PROPOSTA DE MODIFICACIÓ PUNTUAL DEL P.O.U.M.

MP - 93

MODIFICACIÓ PUNTUAL DEL P.O.U.M. REFERENT A DIVERSOS ASPECTES DE
NORMATIVA QUE REQUEREIXEN ACTUALITZACIÓ.
SALOU

AJUNTAMENT DE SALOU

Figura 41

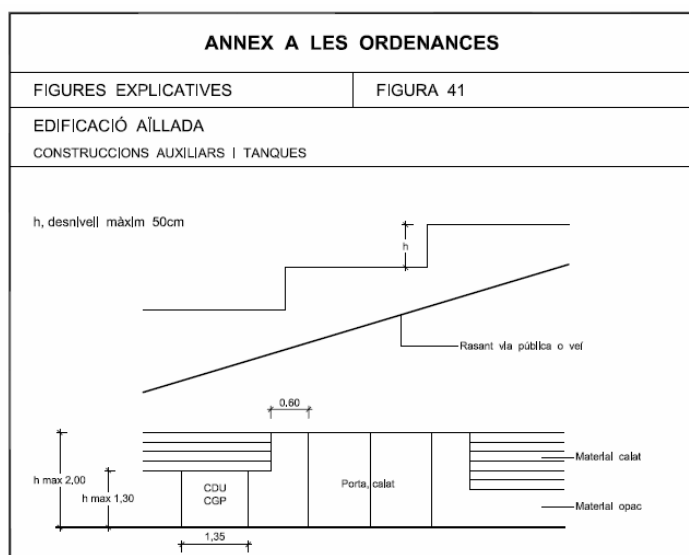
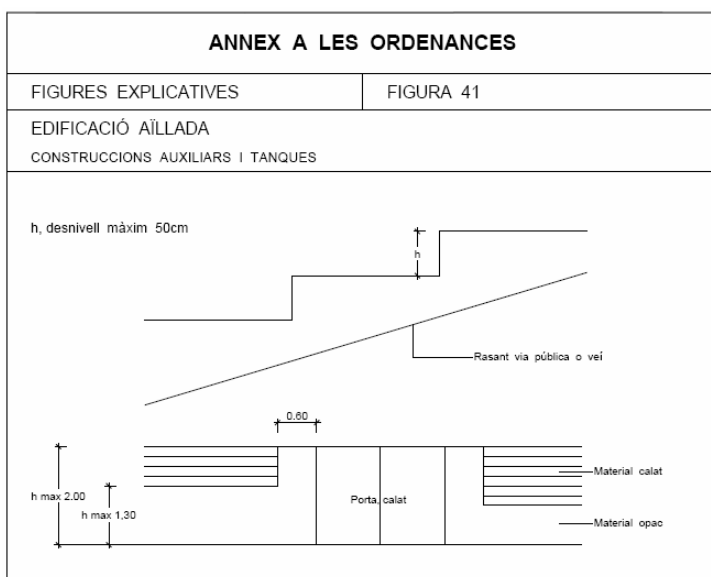
Al POUM es va limitar l'alçada de les caixes de protecció situades a la tanca de les parcel·les. Davant els actuals requeriments tècnics d'aquests tipus d'instal·lacions, recollits en els vademécums de la companyia subministradora, es fa necessari l'adequació de les alçades màximes fixades a l'art. 162.2 del POUM i figura 41.

Es proposa modificar el citat art. 162.2 eliminat el requisit d'alçada màx. de les caixes de connexió elèctrica i modificant la figura 41 quedant el redactat com segueix:

Figura 41 modificada

Figura 41 MODIFICADA

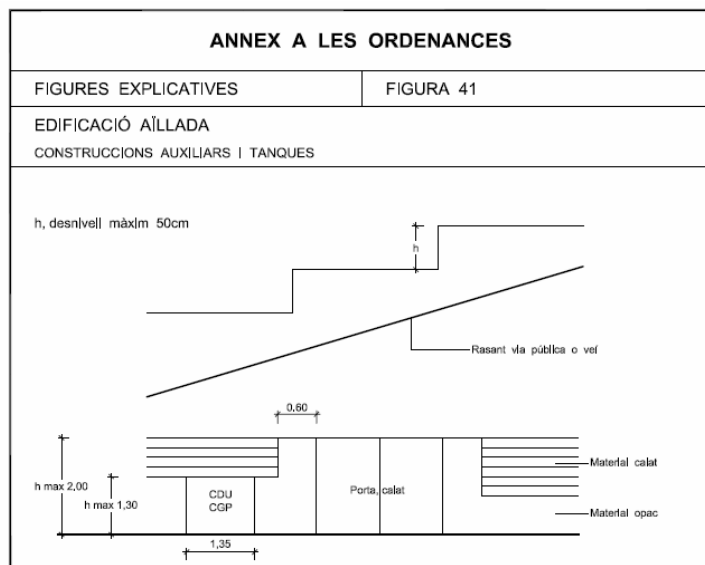
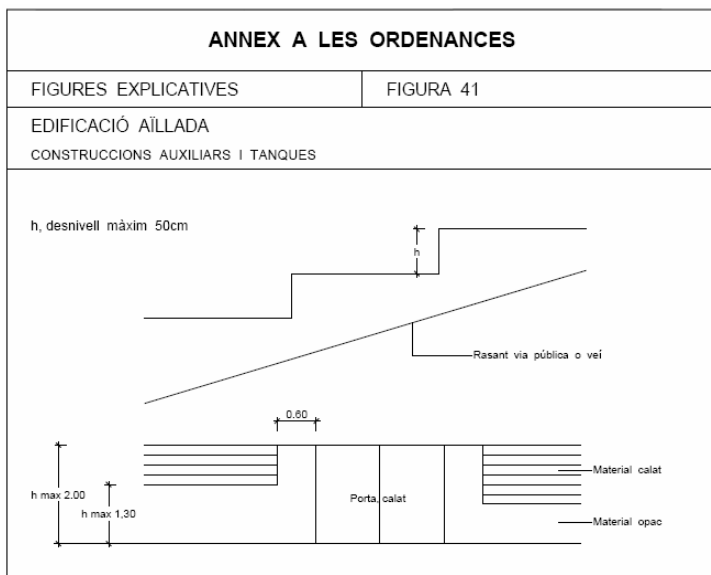
Art. 162. Tanques: (article modificat segons MP 49 DOGC de data 30/11/10) **MODIFICAT** (Incorpora la recomanació de la Direcció General de Prevenció Extinció d'Incendis i Salvaments, de data 3 d'octubre de 2016, segons informe emès en el tràmit d'exposició pública de l'aprovació inicial del present document.)

També es modifica la figura 41 MODIFICADA , següent:

2. Les tanques de façana a la via pública tindran una alçada màxima de 2,00 m que es podrà fer amb material massís fins una cota màxima d'1,30 metres per damunt la rasant de la vorera i s'acabarà amb element calat, reixes o vegetació d'arbust .(Al respecte, en base l'informe de data 3/10/16, emès per la Direcció General de Prevenció Extinció d'Incendis i Salvaments, “desitjariem que les tanques perimetrals de les parcel·les i solars, en la part arbustiva fossin d'espècies de fulla ampla - llorer, baladre o boix- i s'han d'evitar els cupres o elements secs o plàstics -bruc o canya-).
